### OMNIMATE SIGNAL Steckverbinder Serie SC-SMT 3.81/../90 und 180..Tape on Reel Änderung der Lage im Gurt und der Gurtbreite

#### Technische Änderung

Weidmüller  3 36136 22  
DRAWING NO. ISSUE NO.  
SHEET 05 OF 05 SHEETS  
SC-SMT 3.81/02...16/90...  
STIFTLEISTE MALE PLUG  
7278

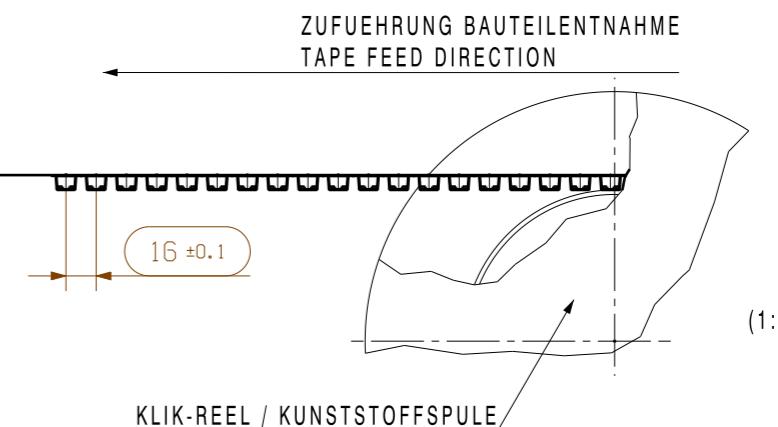
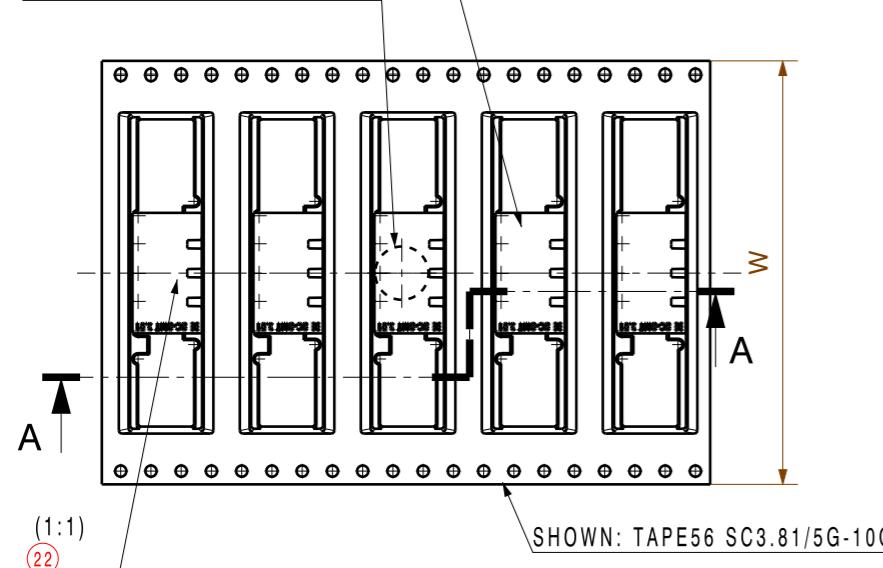
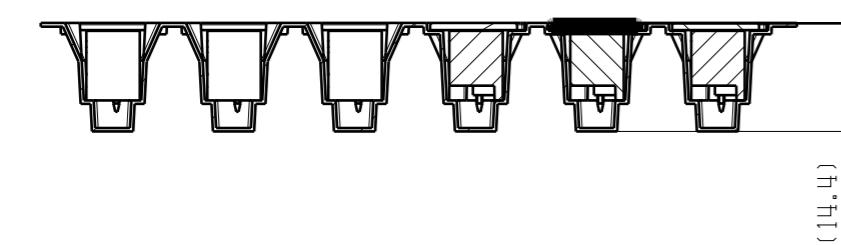
- Die bisherigen Standardgurte werden durch neue Universalgurte ersetzt. **Dabei ändert sich bei einigen Produkten die Lage im Gurt oder die Gurtbreite.** Die Gurtbreite 72mm entfällt vollständig. Das Konzept sieht vor, dass möglichst viele unterschiedliche Produktbauformen im gleichen Universalgurt verpackt werden können. Dadurch reduziert sich die Anzahl der unterschiedlichen Gurte, was sich wiederum positiv auf die Lagerhaltung und Verfügbarkeit auswirkt.
- Die VPE's werden nicht geändert.
- Bis KW12/2016 soll die Gurtumstellung vollständig abgeschlossen sein.
- Best.-Nr. und Preise pro 100Stck. werden nicht geändert.

## New Universal-Tape Q1/2016

PICK AND PLACE AREA MAX. Ø7

SC-SMT 3.81/..180...RL  
ANSCHLUSS STIFTLEISTE  
PIN HEADER

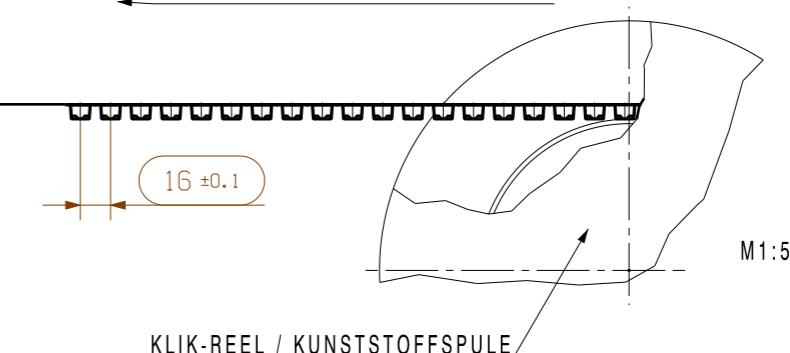
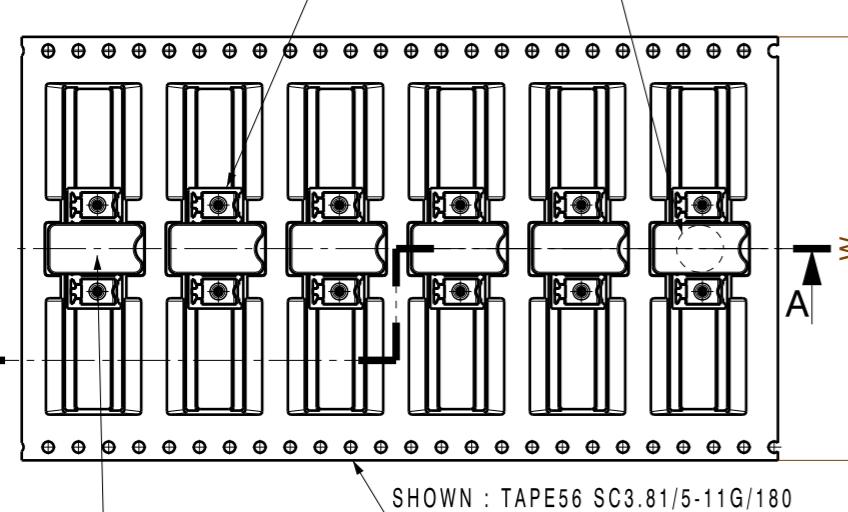
## New Universal-Tape Q1/2016

PICK AND PLACE AREA  
MAX Ø 6

GERADE POLZAHL DARGESTELLT/  
EVEN POLE NUMBER SHOWN

UNGERADE POLZAHL DREHUNG PPP UM 180°/  
UNEVEN POLE NUMBER WITH PPP ROTATED  
180°

STIFTLEISTEN MÜSSEN MITTIG IM TAPE SITZEN /  
PIN HEADER ASSEMBLED IN THE MIDDLE
